Nota zienswijzen
&
Ambtshalve wijzigingen

Bestemmingsplan De Ploen-Noord Duiven

Planidentificatienummer (idn): NL.IMRO.0226.BPDUIVENNOORD012-VS01

Datum: 23-07-2025

Figuur 1: Ophoging voor toekomsite maaiveldhoogtes

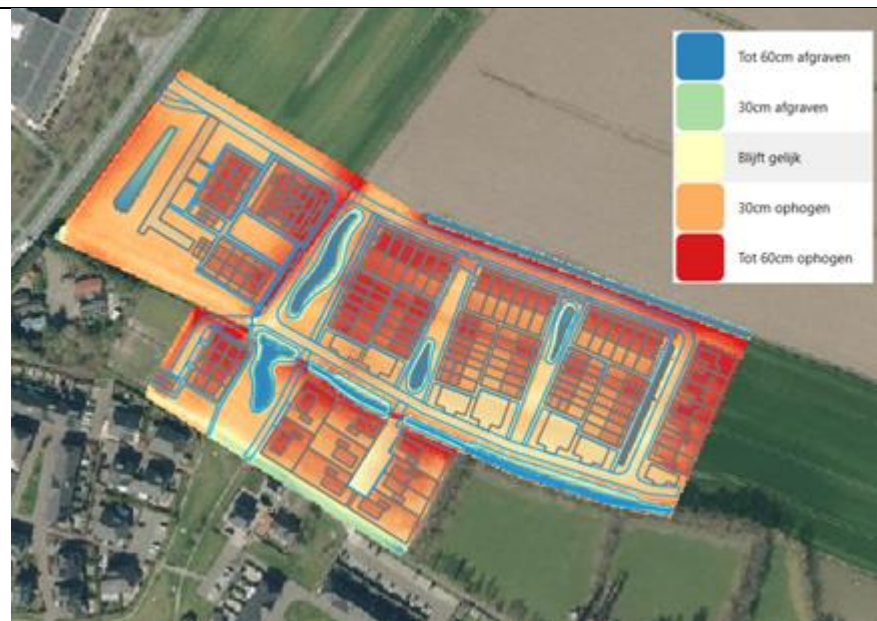
i.	Watertoets: de gevolgen van de ingrepen in de waterhuishouding op de bestaande bebouwing en grondgebruik is onvoldoende onderbouwd. In het kader van bodem en water sturend is de ontwikkeling ongewenst, zeker als het huidige maaiveld ook het maaiveld in het plan wordt. Het nieuwe niveau van maaiveld en bijbehorende drooglegging is niet bekend en is hiermee dus een risico. Er is sprake van zeer natte en natte omstandigheden in het gebied. Mocht het plan voorzien in een aanpassing van de deklaag van klei, dan heeft dit veel gevolgen voor de waterhuishouding. De vraag is of de wadi's en sloten gaan infiltreren in de bodem of dat er stromende en grondwater drainerende inrichtingen worden gerealiseerd. In het plan is de bodemopbouw homogeen omschreven met	Door Nelen en Schuurmans is een aanvullend onderzoek uitgevoerd waarin geanalyseerd is wat de invloed is van de ontwikkeling op de hydrologische situatie ter plaatse van de omgeving en in de ontwikkellocatie. De toekomstige maaiveldhoogtes zijn in beeld en zijn hoger dan de huidige hoogtes, ca. 10,20+NAP en 9,75+NAP (zie figuur 1).	Ja

Conclusie: De zienswijze is deels gegrond nu het mede aanleiding heeft gegeven tot het doen van een aanvullende hydrologisch onderzoeken. De conclusie is dat voldoende rekening is gehouden met de gevolgen voor de waterhuishouding en geen negatieve effecten voor omliggende percelen en woningen te verwachten zijn.
